Änderung des Bebauungsplanes Nr. 03-75/2 "Löschbrand Erweiterung Ost" durch Deckblatt Nr. 1

I. Prüfung der Stellungnahmen gem. § 4 Abs. 1 BauGB

Gremium:	Bausenat	Öffentlichkeitsstatus:	öffentlich
Tagesordnungspunkt:	11	Zuständigkeit:	Amt für Stadtentwicklung und Stadtplanung
Sitzungsdatum:	24.09.2021	Stadt Landshut, den	13.09.2021
Sitzungsnummer:	22	Ersteller:	Mirlach, Karin

Projekt: DN100 HD - abgetrennt Bearbeiter: Netzbetrieb Gas Datum: 19.07.2021

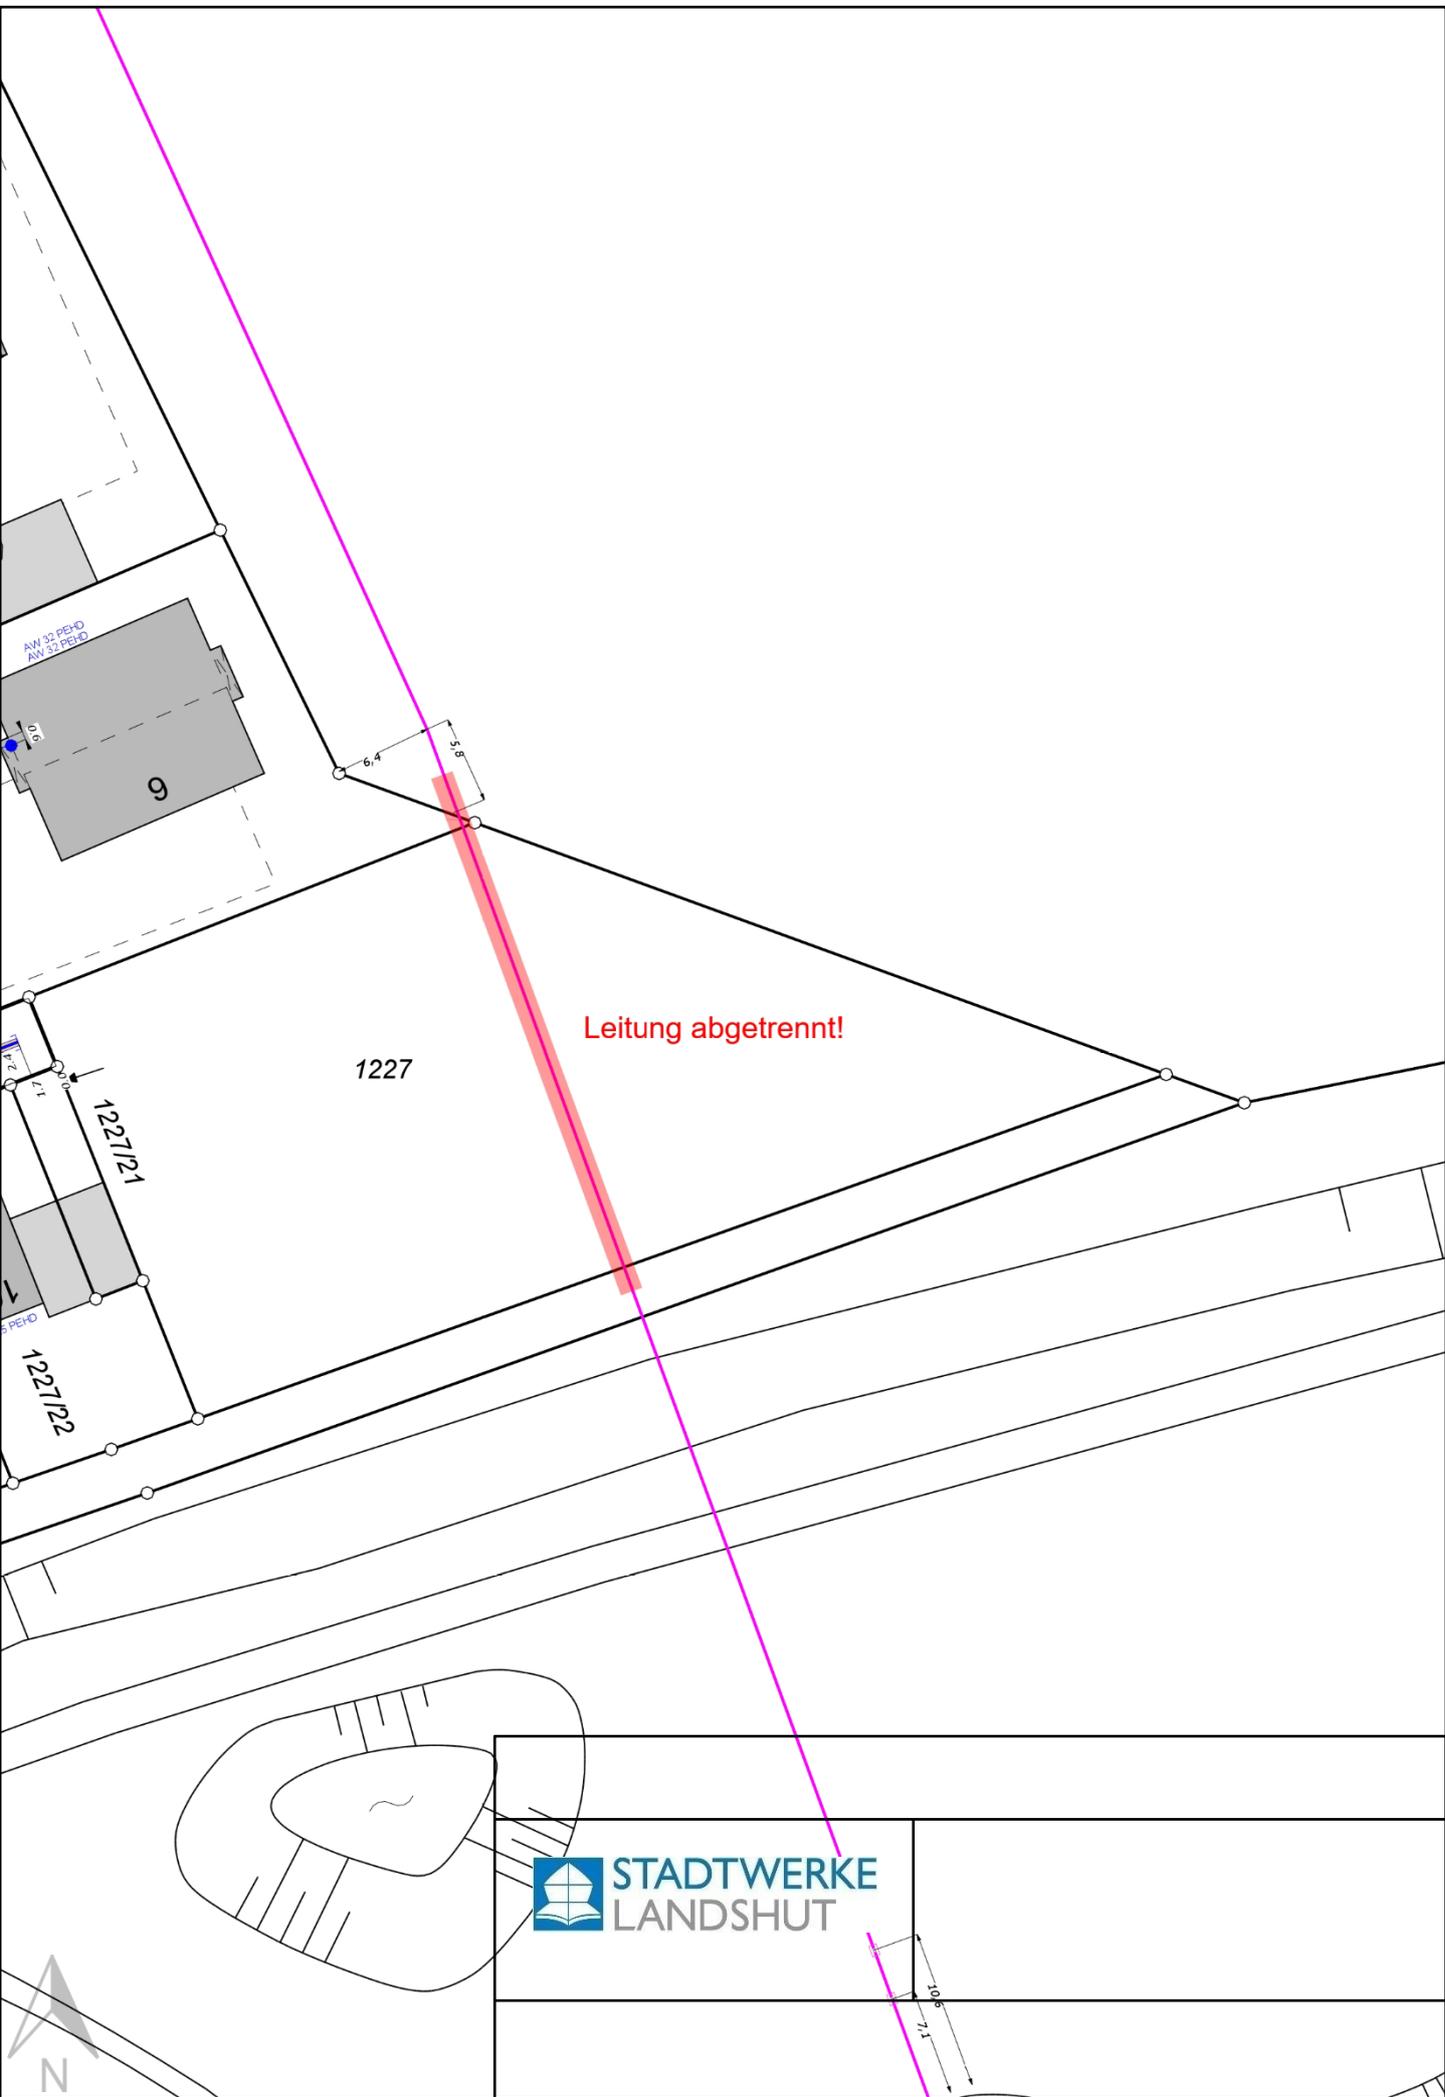
Es bestehen keine Einwände, da die vorhandene Gasleitung HD DN100 bereits abgetrennt wurde.

Wie in den Ausführungen des Bebauungsplanes unter D: HINWEISE DURCH TEXT, Ziff.1 bereits formuliert, erhalten die Grundstücke im Umgriff des Deckblattes 1 kein Einleitungsrecht für Niederschlagswasser (NW), dieses muss schadlos eigenverantwortlich versickert werden.

Aus diesem Grund sind die Ausführungen in der Begründung unter Pkt. 4.5.2., Abschn. Niederschlagswasser, letzter Absatz, ab Satz 2 wie folgt zu korrigieren:

~~„Eventuelle Notüberläufe von Versickerungsanlagen in das städtische Kanalnetz sind nicht zulässig. — es sei denn, die Überlaufhöhe liegt oberhalb der Rückstauenebene. Diese Abläufe sind zudem rückstaufrei erstellen.“~~

In Kapitel 4.5.2 (Absatz 2) der Begründung und in der nachrichtlichen Übernahme in der Planzeichnung wird entsprechend korrigiert, dass die vorhandene Gasleitung HD DN100 bereits abgetrennt wurde.

Der Trassenverlauf des Plans der Stadtwerke stimmt mit dem nachrichtlich übernommenen Leitungsverlauf in der Planzeichnung des Bebauungsplans bereits überein.

Kapitel 4.5.2 (Absatz 6) der Begründung wird entsprechend den o.g. Änderungsvermerken überarbeitet.
